改善箇所説明図

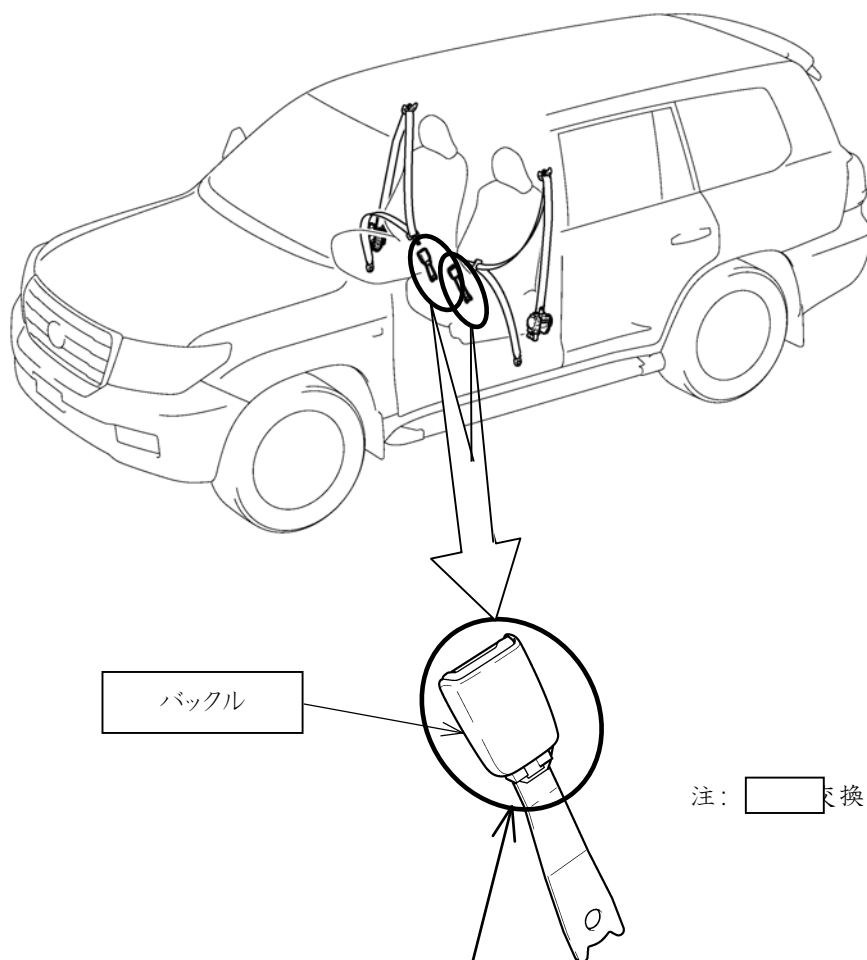
基準不適合発生箇所

前席用座席ベルトのバックルにおいて、バックルの組立工程が不適切なため、バックル内部構成部品が折損しているものがある。そのため、当該折損破片がバックル内部に噛み込むと、ベルトを装着できなくなるおそれがある。

改善の内容

全車両、当該バックルを良品と交換する。

識別：改善済車両には車台番号打刻の末字の下部に黄色ペイントを塗布する。
